Milieu humide

Avis du ministère des Ressources naturelles et de la Faune (MRNF) sur la recevabilité de l'étude d'impact du projet de parc éolien du Massif du Sud

N/R : 20100108-38 – V/R : 3211-12-134

Avis sur la recevabilité du « Rapport complémentaire 3 – Volume 6 » de l'étude d'impact sur l'environnement concernant le projet d'aménagement du parc éolien du Massif du Sud

Localisation de l'habitat essentiel de la grive de Bictonnet
et positions projetées des éoliennes (Ver 3)

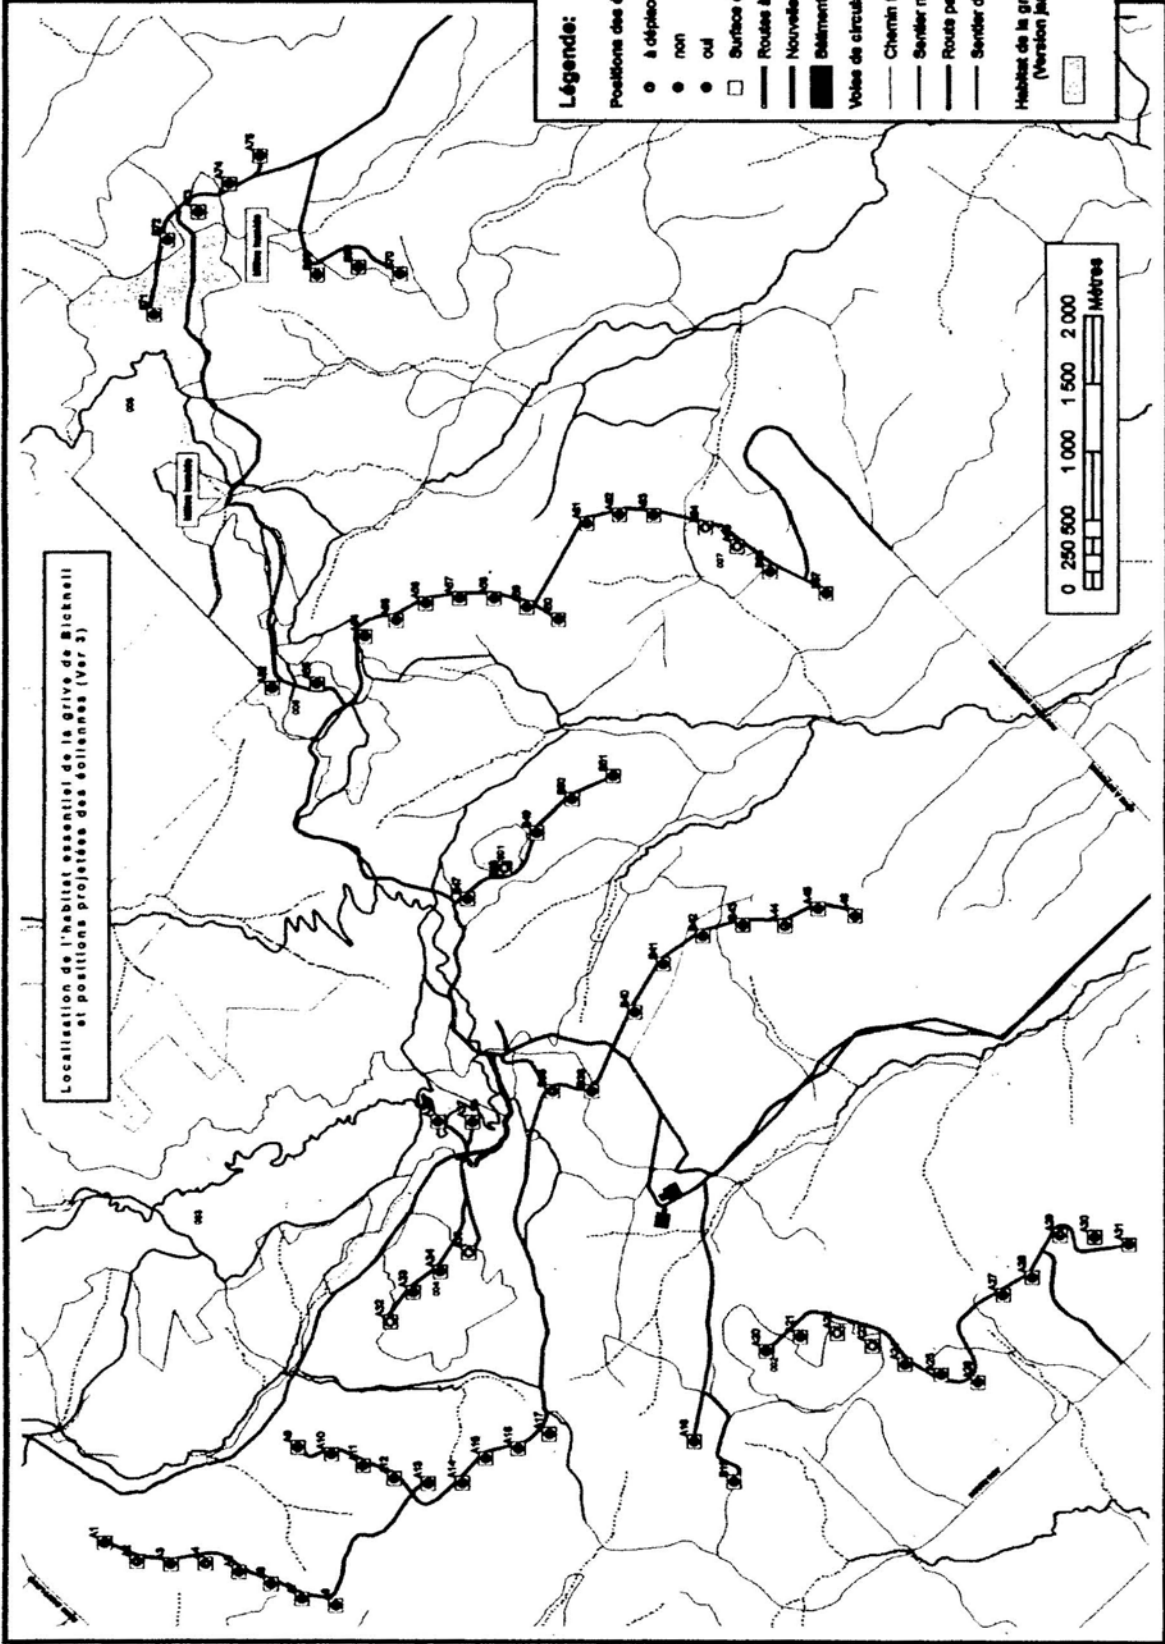
J'aimerais porter à votre attention sur le fait que 9 éoliennes sont situées dans l'habitat de la grive de Bicknell.

Ce sont 7 autres éoliennes qui doivent être déplacées plutôt que 12 comme il est mentionné dans notre avis.

Numéro des éoliennes dans l'habitat de la grive de Bicknell : A20, A33, A34, A36, A37, A52, A53, A73, B71.

Numéro des éoliennes à déplacer : A22, A23, A32, A35, A64, A65, B48.

Je joins une carte préliminaire de la localisation de l'habitat de la grive de Bicknell et de la position projetée des éoliennes.

En conséquence, afin de respecter le *Cadre d'analyse pour l'implantation d'installations éoliennes sur les terres du domaine de l'État*, il est demandé que neuf éoliennes prévues dans l'habitat essentiel de la grive de Bicknell, espèce désignée vulnérable, soient localisées ailleurs et que douze autres éoliennes soient déplacées d'une centaine de mètres. De plus, les tracés d'approximativement 5,2 km de chemin devront être revus.
